# 大間原子力発電所

## 敷地周辺及び敷地近傍の地質・地質構造

(コメント回答 その10)

2020年10月9日

## 敷地及び敷地極近傍の調査の流れ

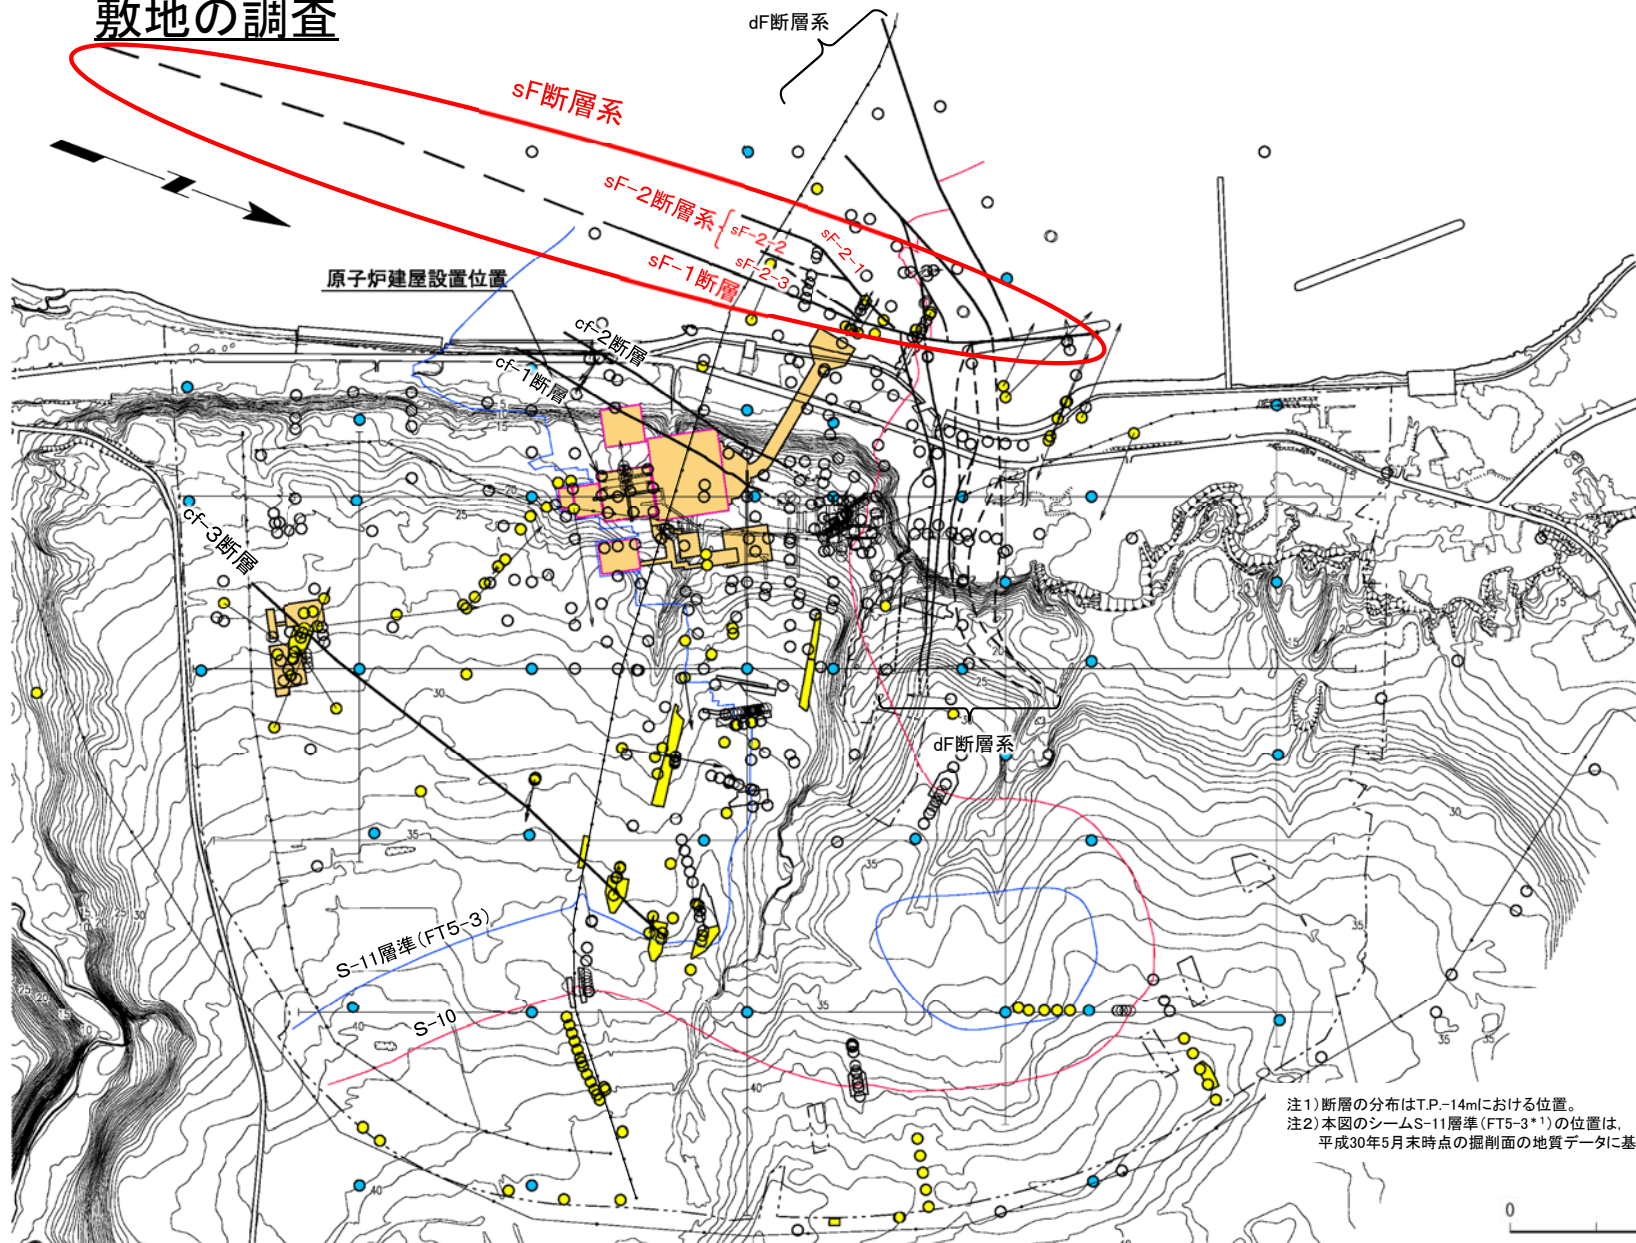
No.	項目	指摘時期	コメント内容	掲載箇所	
				本編資料	補足説明資料
S1-78	sF断層系	第856回審査会合 2020年4月16日	<p>フィリップサイトは生成温度が低温であること、K-Ar法年代測定を適用した地質学的事例が無いと思われること等から、生成年代の評価に疑問が残る。</p> <p>このため、sF-1断層が震源として考慮する活断層であるか否かの評価については、地下深部への連続性の有無の検討が最重要で、次に多重逆解法を用いた応力場の検討で、鉱物脈法による検討については参考扱いと考えており、総合的な観点からの評価が必要であると考えている。このような審査の位置付けも含めて、整理のうえ説明すること。</p>	2-2, 2-9, 2-59, 2-77	—
S1-79	sF断層系	第856回審査会合 2020年4月16日	<p>sF-1断層の地下深部への連続性の有無の検討について、以下を考慮のうえ説明性を向上し、改めて説明すること。</p> <ul style="list-style-type: none"> <li>地下深部への連続性の有無の判断根拠として用いた鍵層AT-22について、確認深度、層厚、性状等の同定根拠を整理し説明するとともに、検討に用いたボーリング柱状図、ボーリングコア写真等のエビデンスを追加すること。</li> <li>断層の長さと変位量の関係を示す文献を追加し反映すること。</li> <li>本検討結果については、本編資料とすること。</li> </ul>	2-30～ 2-48	2-41～ 2-69, 2-71
S1-80	sF断層系	第856回審査会合 2020年4月16日	<p>多重逆解法を用いた断層形成に関わる応力場の検討について、以下を考慮のうえ改めて説明すること。</p> <ul style="list-style-type: none"> <li>審査資料に反映されていないボーリングデータ等を追加のうえ再解析すること。</li> <li>解析に用いたボーリング孔名、確認深度等の情報を整理しリスト化し提示すること。</li> <li>本検討結果については、本編資料とすること。</li> </ul>	2-49～ 2-58	2-73～ 2-87

- 敷地内において、上記①②の調査でcf断層系, sF断層系, dF断層系及びシームを確認し、③の調査でそれらの活動性を評価する。
- このうち、sF断層系(sF-1断層及びsF-2断層系)については、重要な安全機能を有する施設の基礎地盤に分布しないことから、震源として考慮する活断層に該当するか否かを評価する(第四条対象)。
- sF-1断層については、後期更新世以降の活動性を評価できる上載地層が分布しないことから、地下深部への連続性の検討等により総合的に評価する。sF-2断層系については、見掛けの水平変位量が最大のsF-2-1断層を代表断層として、上載地層法により後期更新世以降の活動性を評価する。

## sF-1断層の調査・評価の考え方

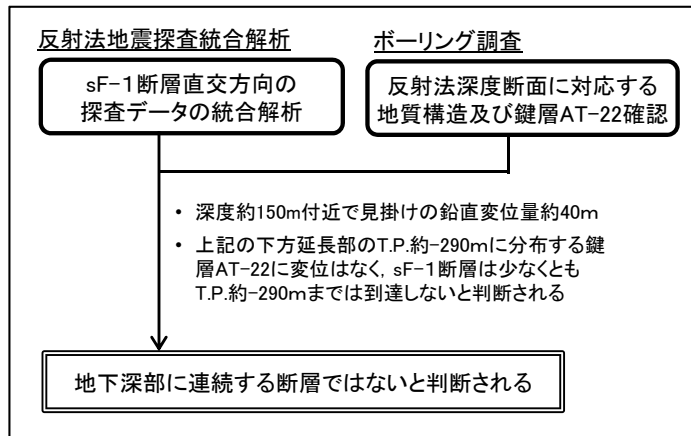
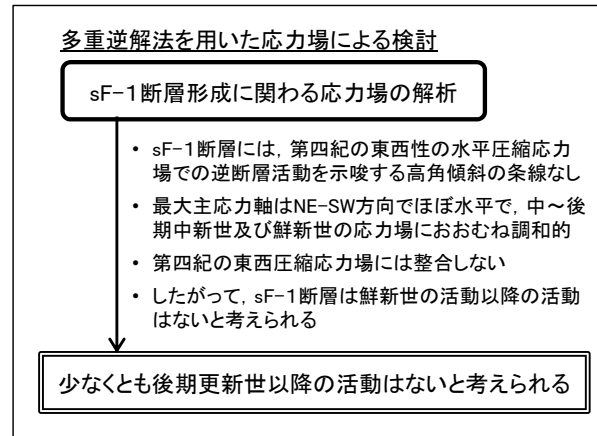
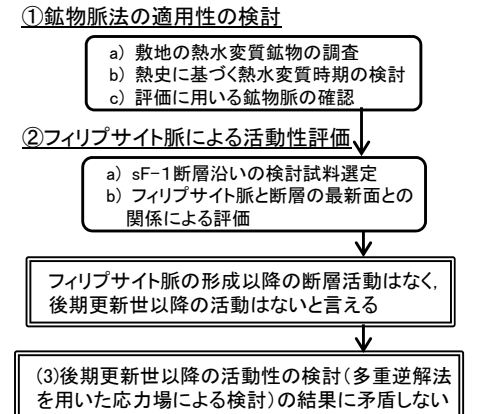
sF-1断層は、後期更新世以降の活動性を評価できる上載地層が分布しないことから、地下深部への連続性の検討及び後期更新世以降の活動性の検討により、震源として考慮する活断層に該当するか否かを総合的に評価する。

sF-1断層は地下深部に連続する断層ではないと判断され、後期更新世以降の活動はないと考えられることから、総合的に評価により、sF-1断層は震源として考慮する活断層に該当しない

- ・ sF-1断層について、敷地極近傍の調査で敷地の外に続くことを確認したことから、敷地周辺の断層との連続性の有無を確認する。
- ・ sF-1断層は、後期更新世以降の活動性を評価できる上載地層が分布しないことから、地下深部への連続性の検討(反射法地震探査統合解析及びボーリング調査)及び後期更新世以降の活動性の検討(多重逆解法を用いた応力場による検討)により、震源として考慮する活断層に該当するか否かを総合的に評価する。
